改善箇所説明図

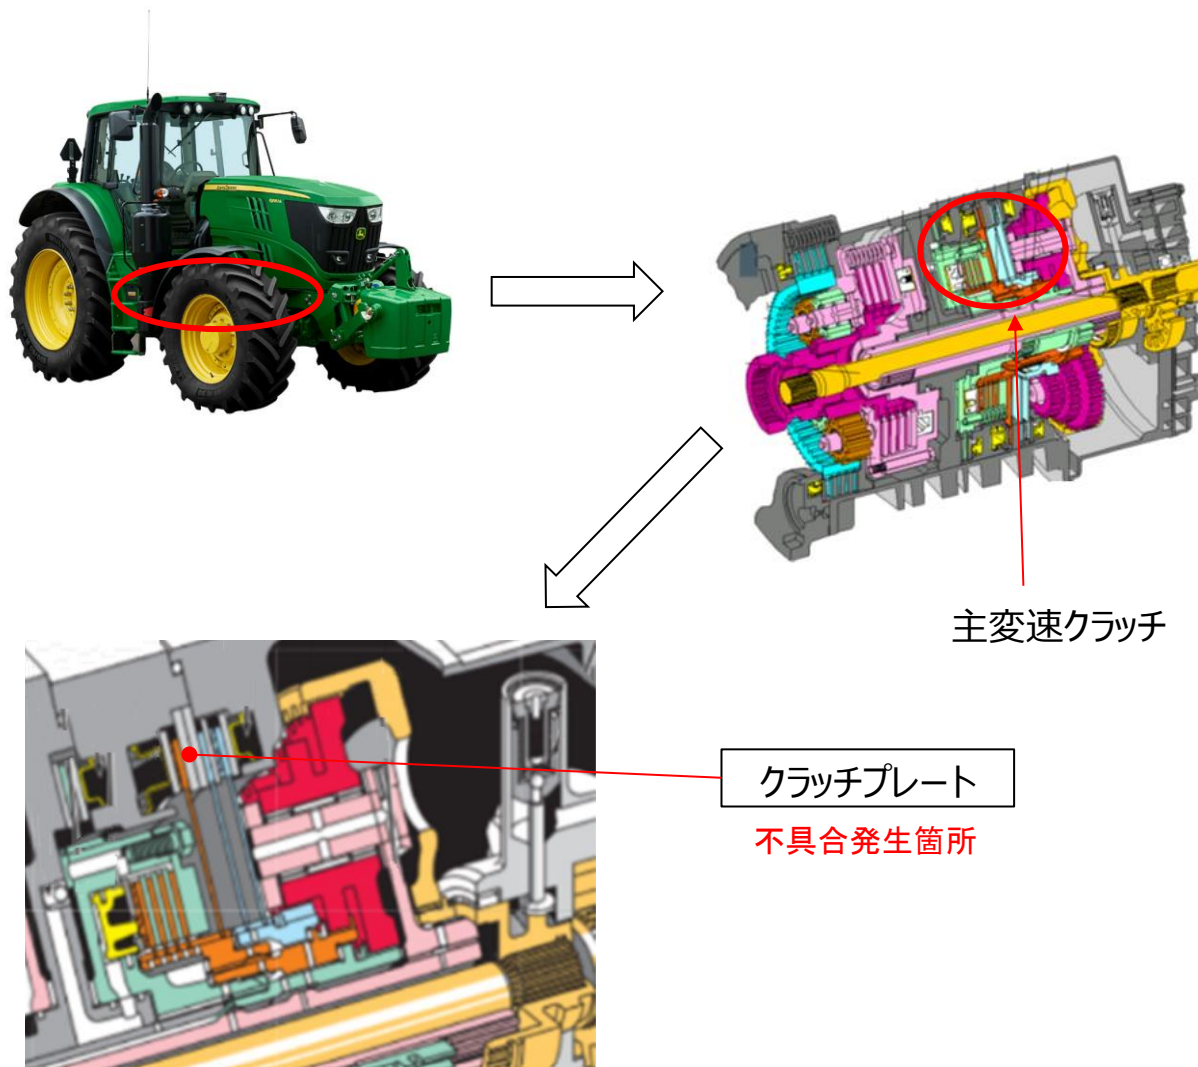
不具合発生箇所

農耕トラクタの主変速クラッチにおいて、主変速のクラッチプレートの強度検討が不適切なため、当該プレートの強度が不足している。そのため、主変速1速と2速の繰返し操作によりクラッチプレートが損傷するおそれがある。そのまま使用を続けると、最悪の場合、主変速1速及び2速で走行出来なくおそれがある。

改善内容

全車両、クラッチプレートを対策品に交換する。

☐ は交換部品を示す。
